**Avis de la mission régionale  
d'autorité environnementale  
Hauts-de-France  
sur le projet de parc éolien  
de la société « Eoliennes du Bambou »  
sur la commune d'Estrées-lès-Crécy (80)  
étude d'impact de mai 2022**

n°MRAe 2022-6310

## Synthèse de l'avis

Carte de présentation du projet (plan\_ensemble\_1-1500)

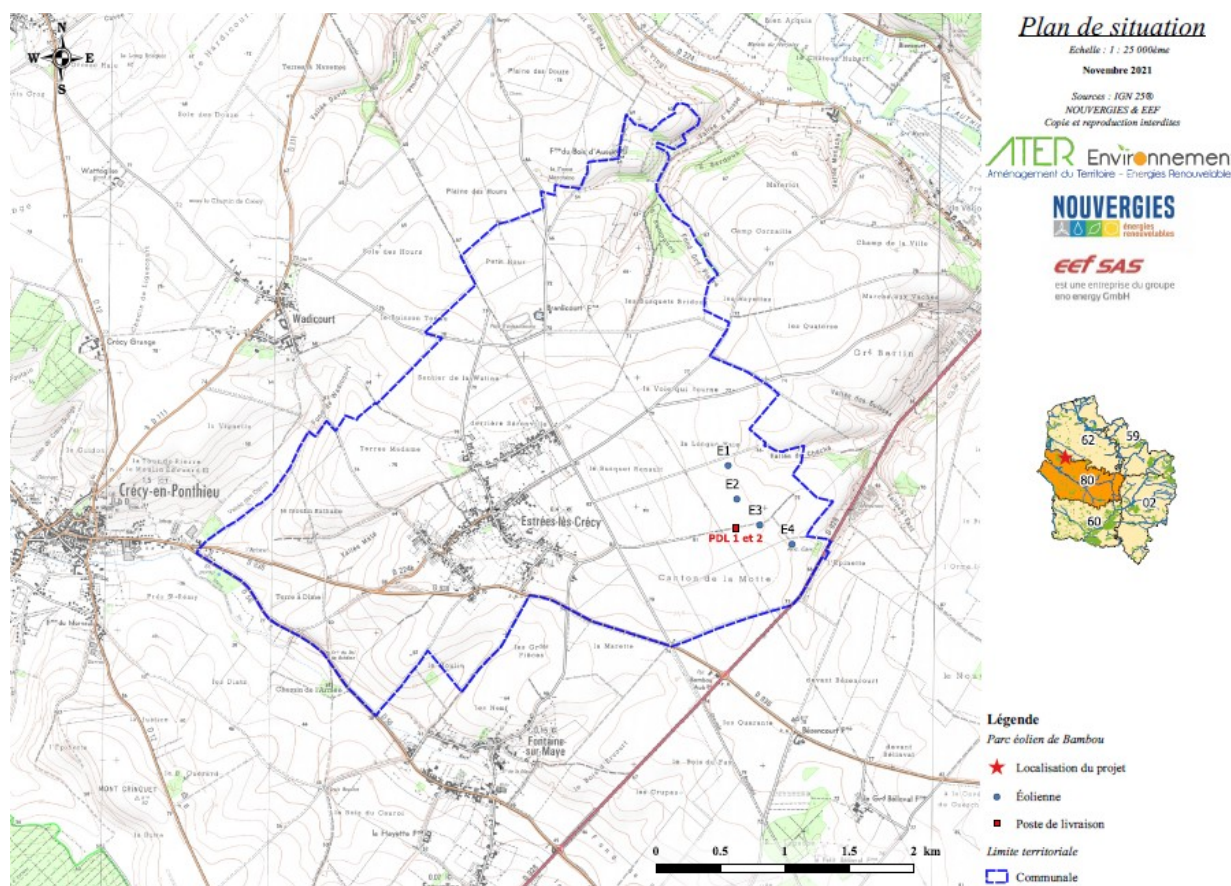
Le parc éolien comprend également la création de deux postes de livraison au pied de l'éolienne E3, ainsi que des plateformes de montage et la réalisation et le renforcement de pistes d'accès. L'emprise totale du projet sera de 1,08 hectare) (surfaces des plateformes, pistes créées et postes de livraison).

Le tracé définitif du raccordement du parc éolien au réseau de distribution électrique n'est pas encore défini. Selon l'étude, la définition précise de ce tracé est du ressort du gestionnaire du réseau ENEDIS, lors de la demande de raccordement, et conditionnée à l'obtention du permis de construire (étude d'impact page 353). L'étude d'impact précise cependant afin de « minimiser les impacts sur la flore, de bannir la proximité des milieux boisés et des haies et de privilégier le passage en milieu agricole et au niveau des accotements ».

Le raccordement du parc éolien est un élément du projet dès lors qu'il est réalisé dans le but de permettre aux éoliennes de fonctionner, il doit être étudié.

*L'autorité environnementale recommande d'évaluer la nécessité, une fois le tracé définitif du raccordement connu, d'actualiser l'évaluation des impacts avec le cas échéant, mise en œuvre de la séquence éviter, réduire, compenser, en particulier si des espaces à enjeu sont impactés par les travaux de raccordement et/ou si des créations de lignes aériennes sont nécessaires<sup>2</sup>.*

Carte d’implantation des parcs éoliens autour du projet (volume 4c -annexes de l’EIE, page 62)

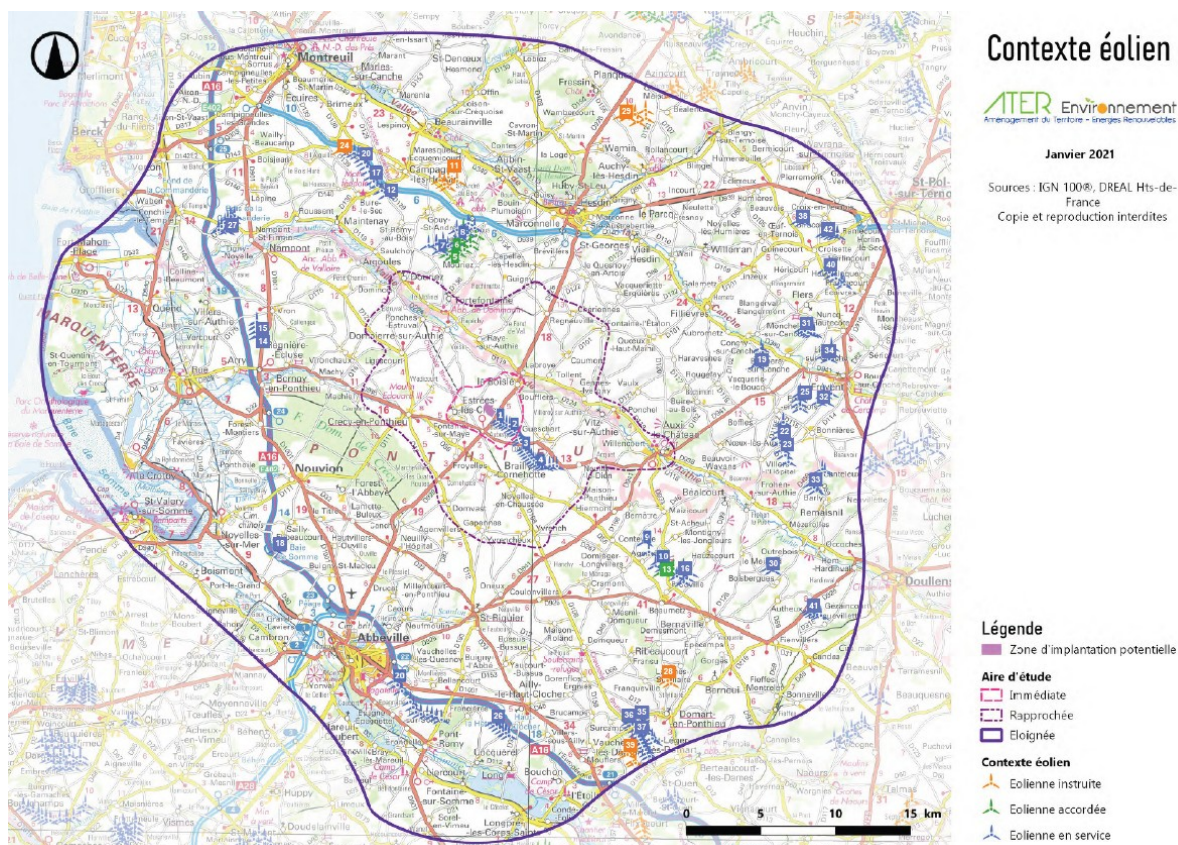
Bien qu'il ne soit pas une extension des parcs éoliens construits de Saint-Riquier I à IV, l'analyse des impacts du projet de quatre éoliennes du parc éolien de Bambou, de par sa proximité des parcs précités, ne peut être conduite indépendamment de celles des parcs voisins. Le nombre des éoliennes à prendre en compte devrait être redéfini.

Le projet est localisé dans un contexte éolien très marqué et la carte ci-dessous fait apparaître dans un rayon de 25 kilomètres autour du projet :

- 34 parcs pour un total de 165 éoliennes en fonctionnement ;
- 3 parcs pour un total de 13 éoliennes autorisées ;
- 5 parcs pour un total de 20 éoliennes en cours d’instruction.

*L'autorité environnementale recommande d'intégrer les éoliennes des parcs voisins dans l'évaluation environnementale du parc éolien de Bambou, notamment pour les mesures de réduction.*
